Predmet ovog dopisa je izmjena prijedloga IZMJENE I DOPUNE PROSTORNOG PLANA UREĐENJA GRADA PRELOGA koji je u tijeku donošenja.

**Predmet: Postupak izrade i donošenja Prostornog plana uređenja Grada Preloga  
- javna rasprava**

**Predmet: PROSTORNI PLAN UREĐENJA GRADA PRELOGA**  
**- mišljenje u prilog javnoj raspravi -**

**PREDMET: Izrada i donošenje Prostornog plana uređenja Grada Preloga**  
- primjedbe, daju se

- Slika 1. – prikaz područja zahvata

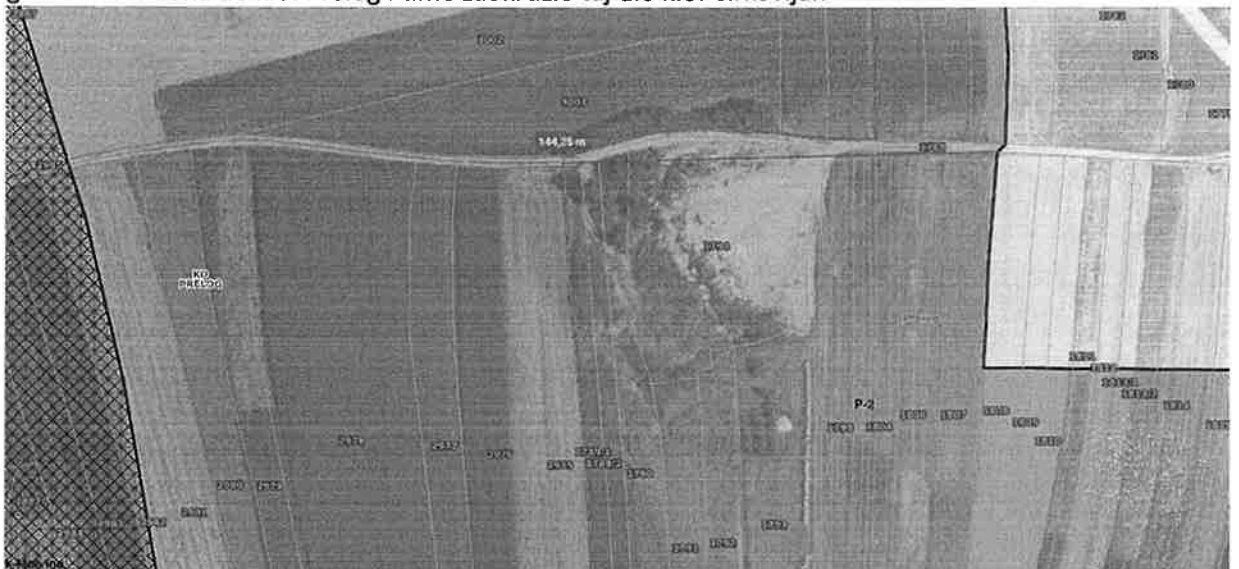
Molim Vas prenamjenu sljedećeg prostora iz poljoprivrednog u stambeno – poslovnu ili stambenu namjenu:

1. Prostor – parcele; južno od katastarske čestice 1788 – posjedovni list 561 (JAVNO DOBRO – CESTE I PUTEVI) do katastarske granice između Preloga i Cirkovljana:
  - Od katastarske čestice 1808 (KO Cirkovljan) do katastarske čestice 1789/1 (KO Cirkovljan)

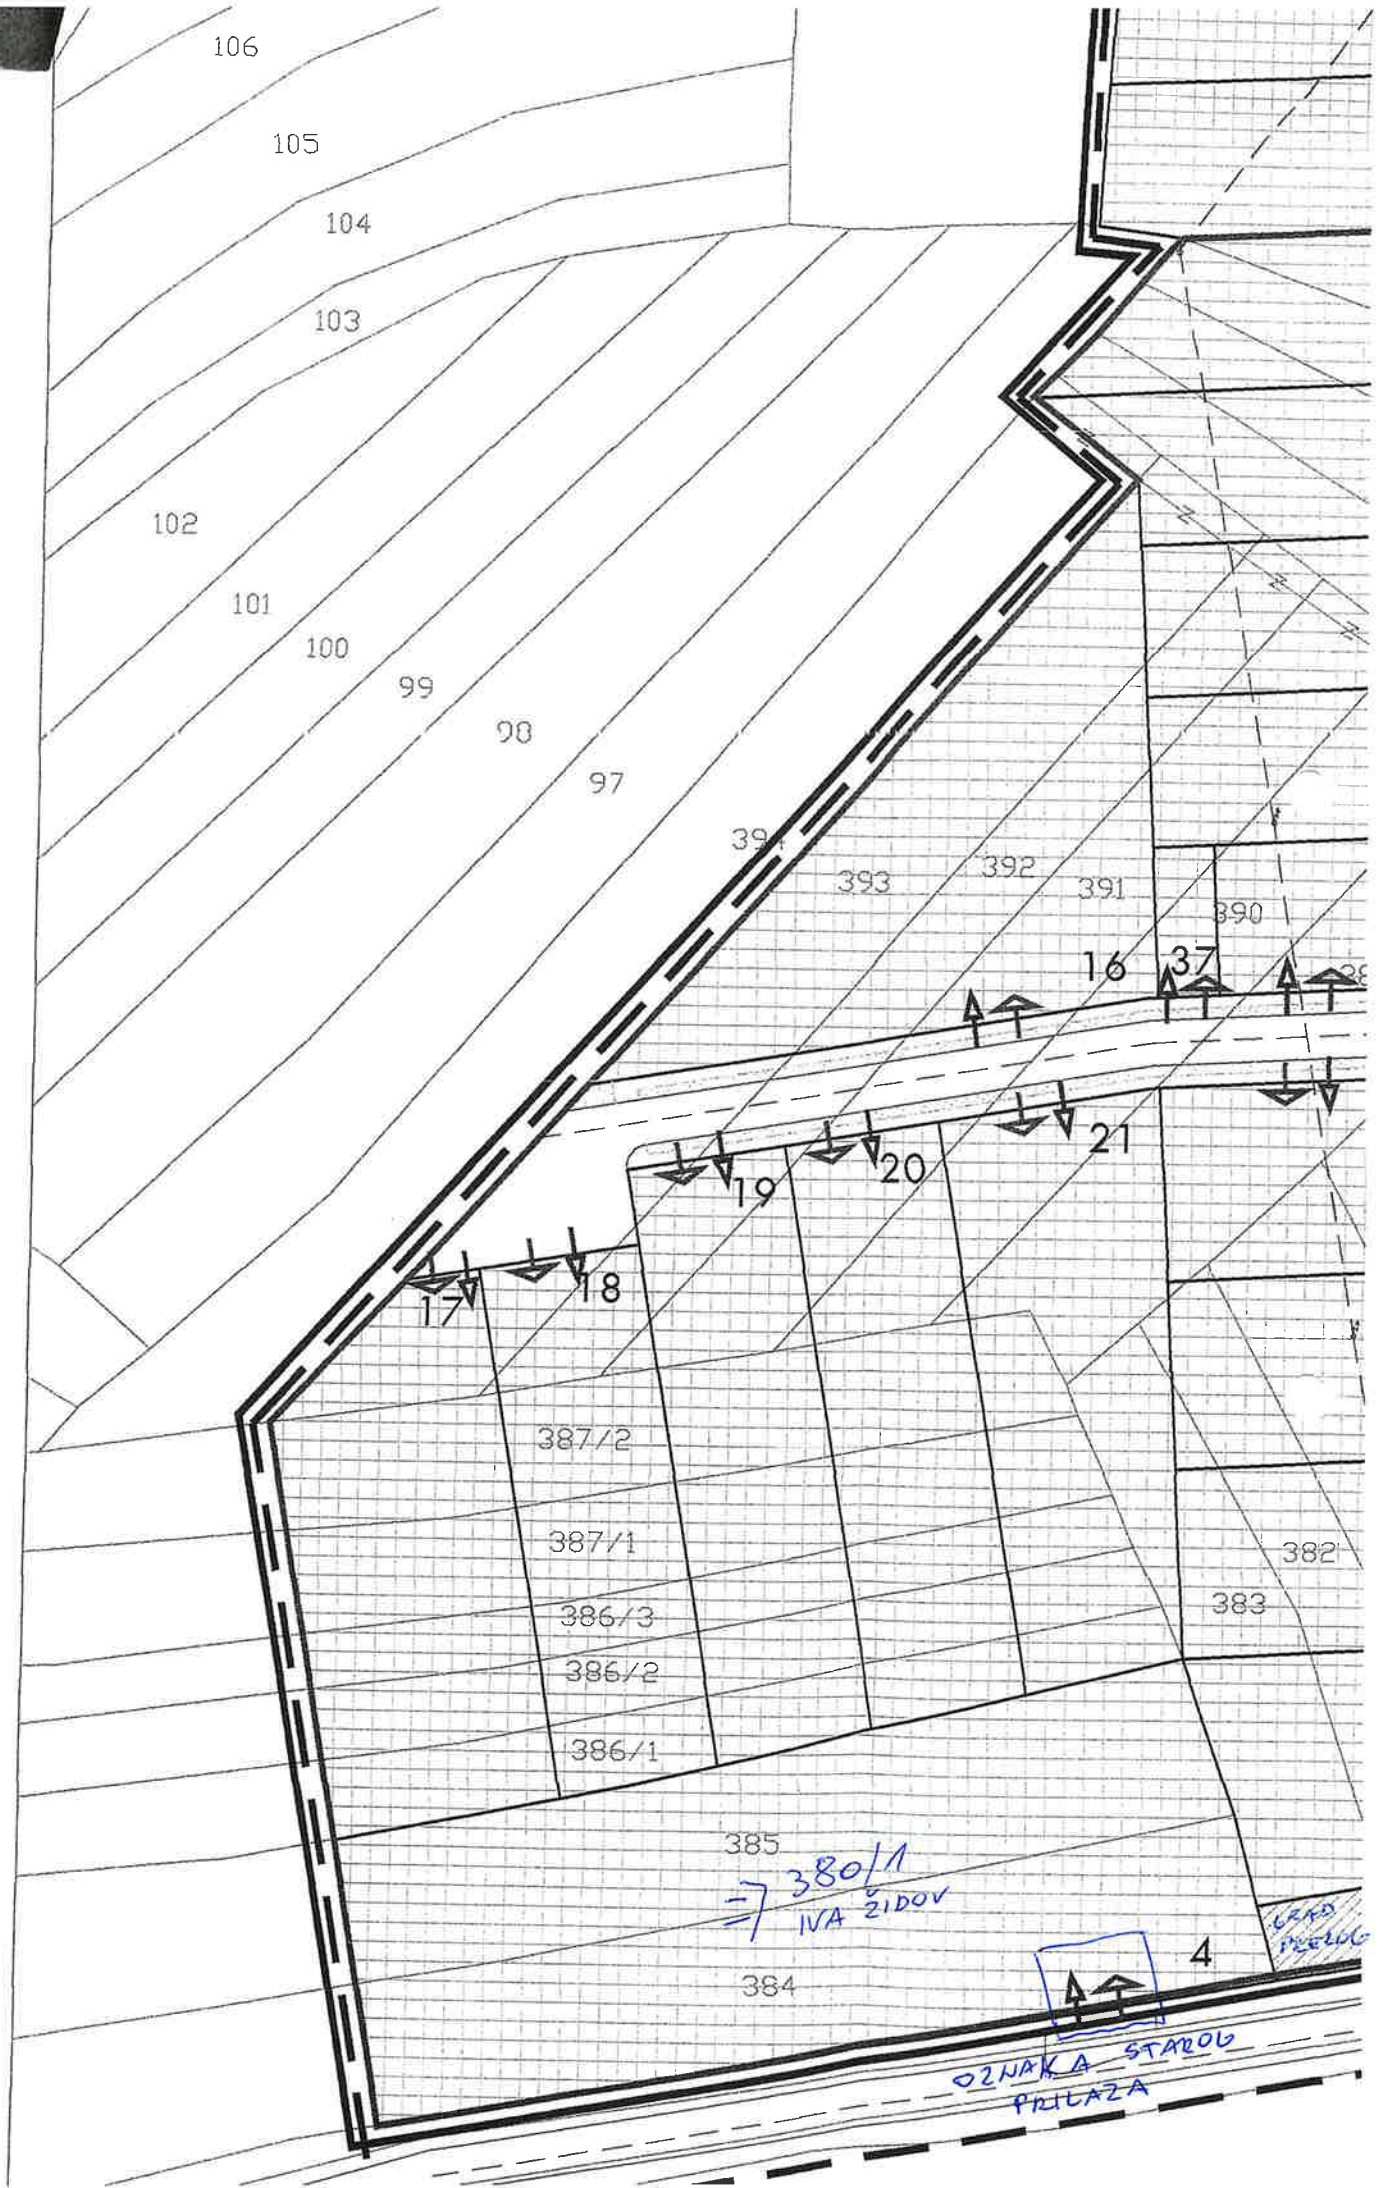
Navedeni pristup na moje zemljište nije ucrtan u prijedlog novog prostornog plana, dok je stari pristup evidentiran i ucrtan, za što vam u prilogu dostavljam kopiju plana. Stoga vas ljubazno molim da sukladno mogućnostima i u dogovoru sa odgovornim osobama u gradu Prelogu omogućite stvarni pristup, te ga ucrtate u novi prostorni plan grada. Također napominjem da svako građevinsko zemljište u Zelenoj ulici u Draškovcu ima uređen i asfaltiran pristupni put, dok moje zemljište nema. Ja i moja obitelj na navedenom zemljištu planiramo gradnju, te je iz tog razloga nužno imati pravovaljan (ucrtan) i konkretan pristup navedenom građevinskom zemljištu, sukladno Zakonu o vlasništvu i drugim stvarnim pravima.

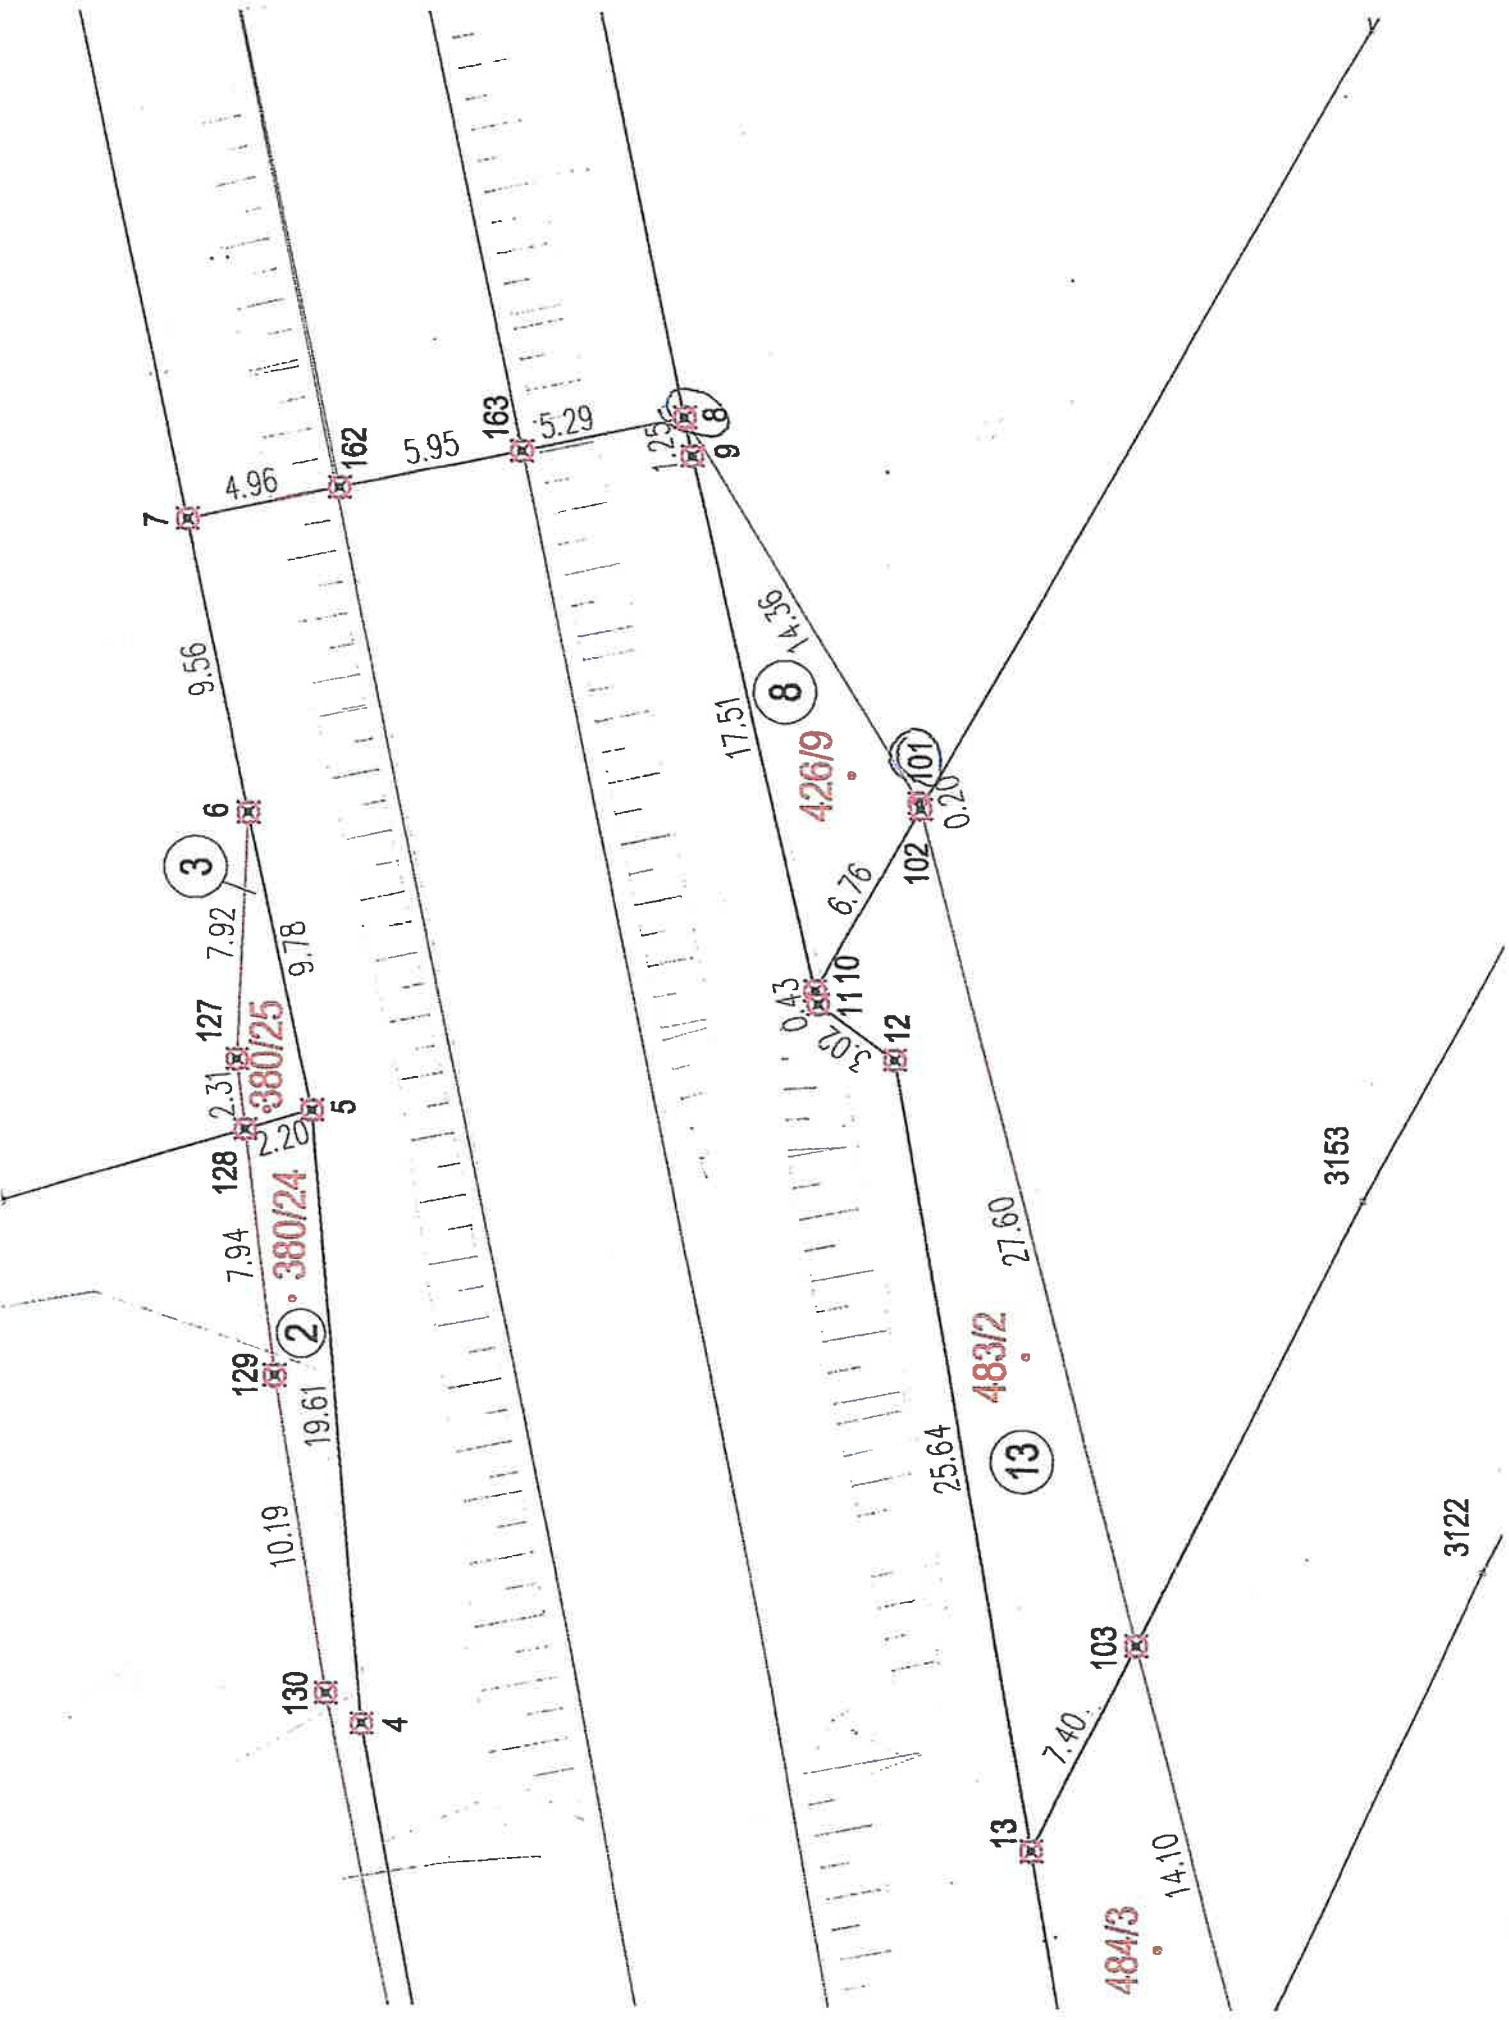
MOLIM VAS DA SE U PROSTORNI PLAN UNESE ZAJEDNIČKI  
ULAZ SA DRŽAVNE CESTE D20 NA PARCELE 380/1 I 380/13  
ZA DETALJNO BRAZLOŽENJE OVAKVOG PRIJEDLOGA JA SAM  
NA RASPOLAGANJU IZRAĐIVAČU PLANA NA 098 241 777

Također, prilažemo Vam kartografski prikaz (*Prilog 1.*) koji prikazuje područja za istraživanje i eksploataciju ugljikovodika i geotermalnih voda u energetske svrhe.

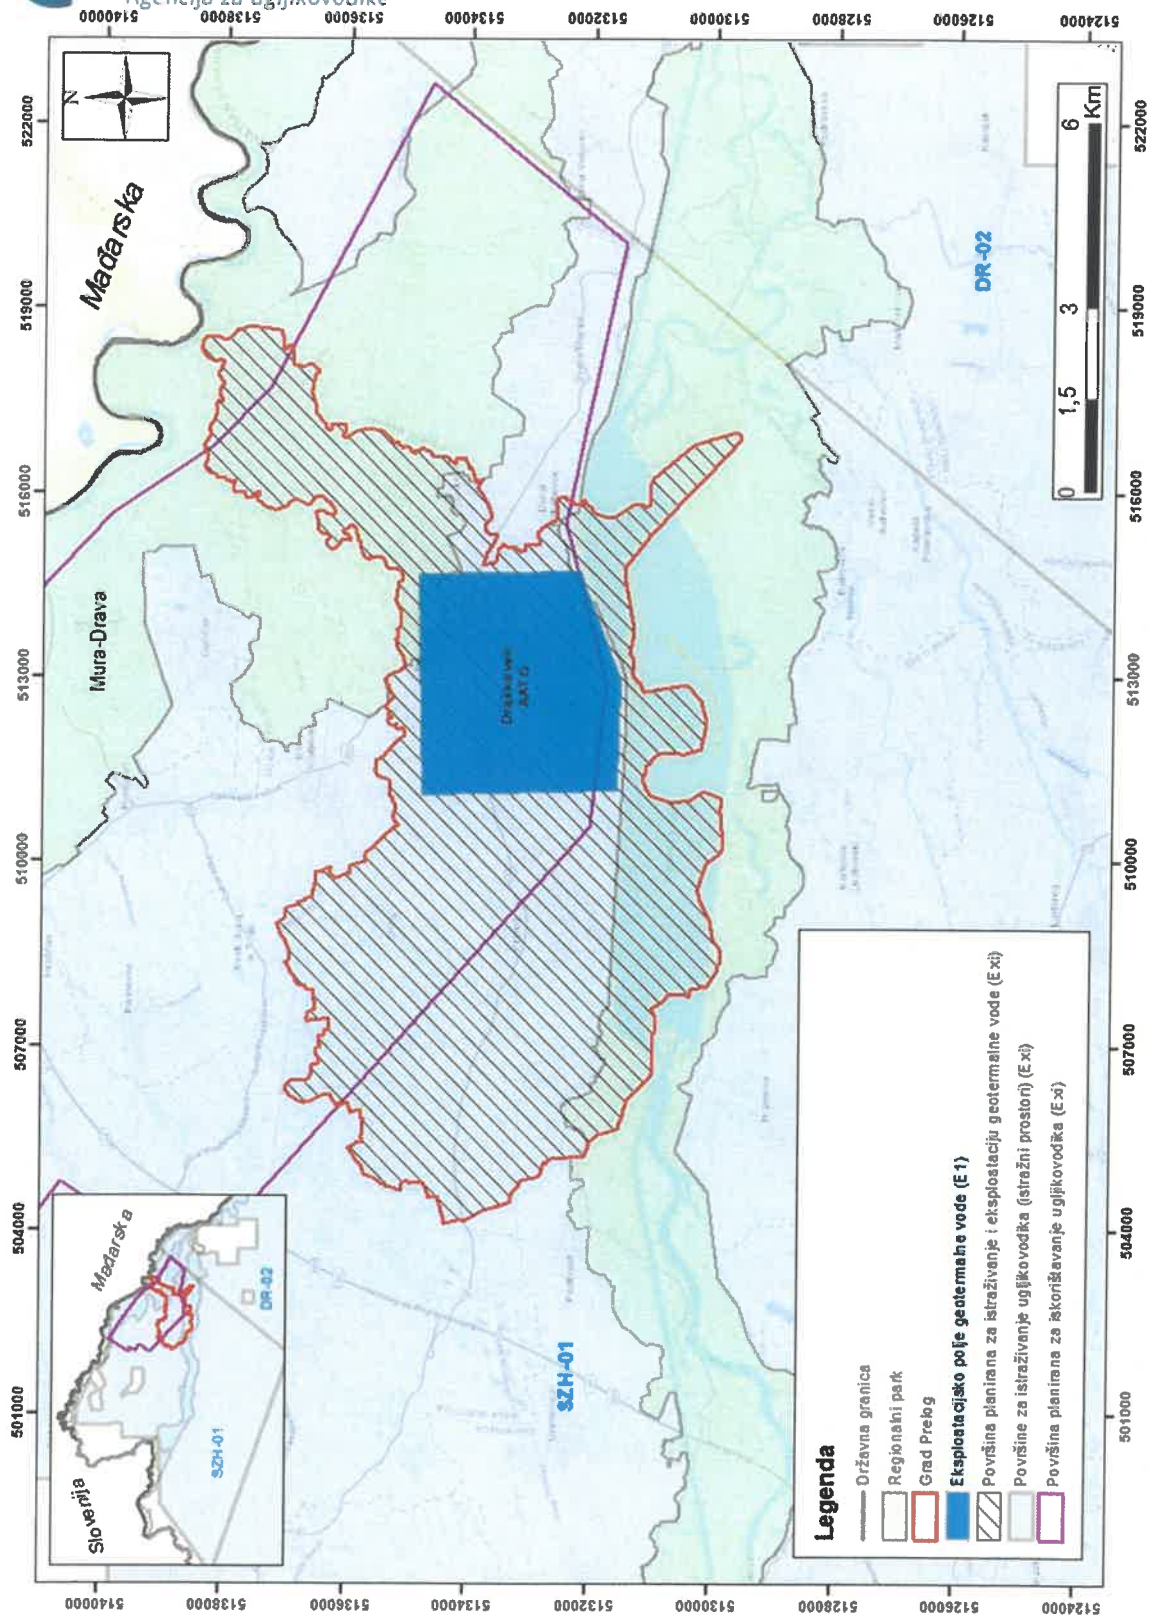
(1) U obuhvatu Plana nalazi se površina istražnog prostora ugljikovodika IPU SZH-01 i površina planirana za iskorištavanje ugljikovodika.

(3) U obuhvatu Plana nalazi se EPGV Draškovec AATG.

(4) U obuhvatu Plana nalazi se EP građevnog pijeska i šljunka Poredje i Cirkovljan.

(5) U obuhvatu Plana PPŽ je utvrdio istražni potencijal geotermalne vode za površine Međimurje 2, Međimurje 3 i Prelog kao i površinu planiranu za istraživanje i eksploataciju geotermalne vode u energetske svrhe na području cijele županije.
